Product Change Notice (PCN)

件名: 8 インチ UnsaWn ウェハの IGBT 製品における UV テープ変更

発行日: 6/19/2023

補足説明資料
- UVテープ変更

表面テープの変更点について

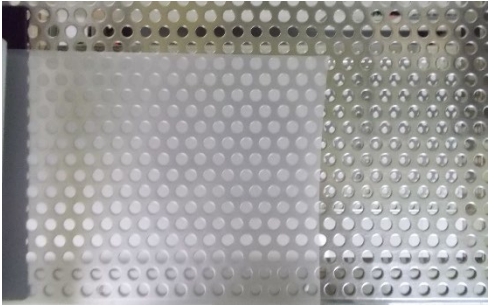
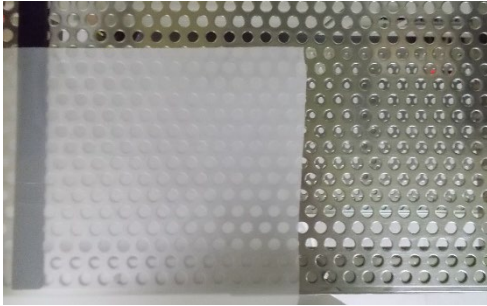
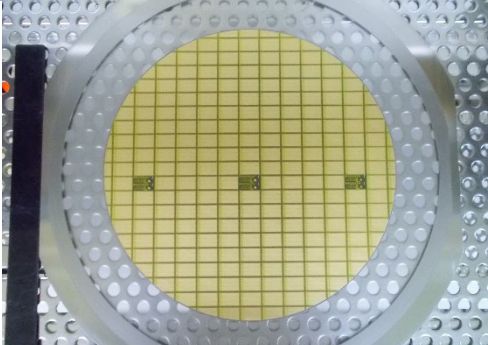
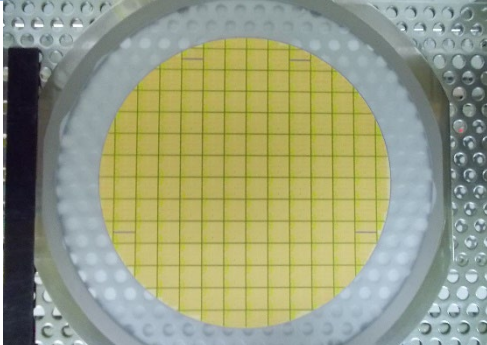
item	Current	New
製品	UV tape	←
ベースフィルム	Polyolefin	←
フィルム厚 *	150um	130um
粘着層	Acrylic adhesive	←
色	白 / 透明度高い	白 / 少し透明度低い
推奨保管期限	未開封: ラベルの梱包日から6ヶ月 開封: 開封後7日	ラベルの梱包日から6ヶ月

Note) Photo of wafers in Ring Cutting process (on Dicing frame)

item	Current	New
UV tape		
Wafer with UV tape <small>*Wafer/chip type is only example</small>		
Expansion of wafer edge and UV tape <small>*Wafer/chip type is only example</small>

Evaluation chips in wafer(5chips)

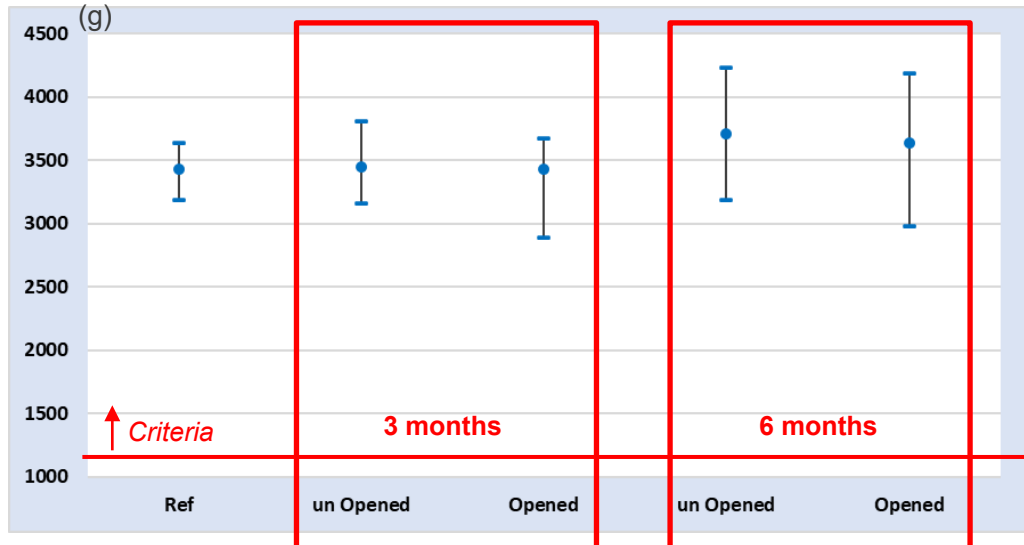
Item	Judgement method	Sample qty	Result
i	Visual check	5chips x 1wafer / each specs(#1, #2)	OK No abnormality
ii	Wire peel	5chips x13bonding wire (Emitter:12, Gate:1) n=65 x 1wafer / each specs(#1, #2)	OK No abnormality on pad
iii	Bonding shear	5chips x12bonding wire x 1wafer / each specs(#1, #2) n=60	OK No deterioration to initial value *Results are shown below

Bonding Shear test (n=12)
speed:100um/s
height:50um

Wire peel test (n=12+1)

i~iiiの結果から6か月保管後の製品における、ワイヤボンディング強度に問題なし。

No deterioration to initial value compared to reference is confirmed for all spec.
